Atualização de firmware/software –CIE– [24/05/2019] - Versão 3.0.4

CHANGELOG

Versão 2.0.6 (Firmware)

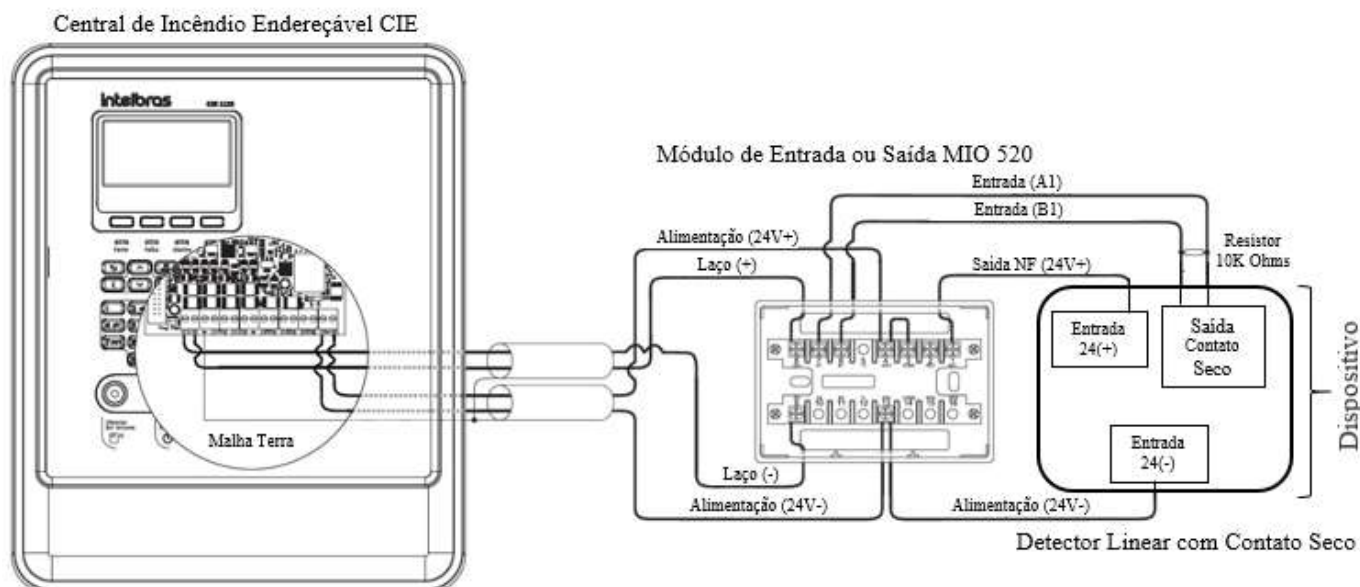
- » Atualização de firmware do produto para a versão 2.0.6, para melhoria na sinalização quando a central estiver com carga baixa, facilitando ao usuário na identificação e verificação.
- » Melhoria na configuração do MIO 520 como “Entrada com Controle de Alimentação” (módulo de zona). Alterando forma de ligação, conforme esquema abaixo.

Módulo de Entrada com Controle de Alimentação

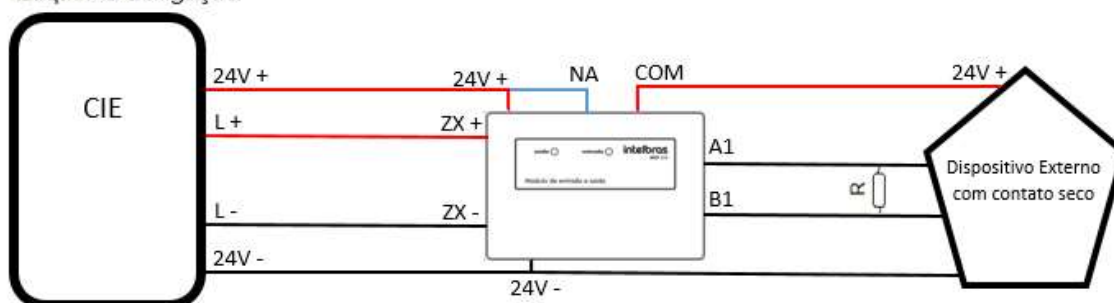
- » Permite a utilização de dispositivos não endereçáveis que utilizam um contato seco para informar quando estão ativados. Utilizando o Programador CIE 2.0.4 configurando com o subtipo "Entrada com Controle de Alimentação" do Módulo de Entrada e Saída (MIO 520). Quando algum destes dispositivos for acionado, através do contato seco, o MIO envia esta informação para a central, colocando a central em modo de alarme e ativando as saídas correspondentes. Ao reiniciar a central, o contato NA é aberto, resetando todos os dispositivos não endereçáveis que estão conectados ao MIO.
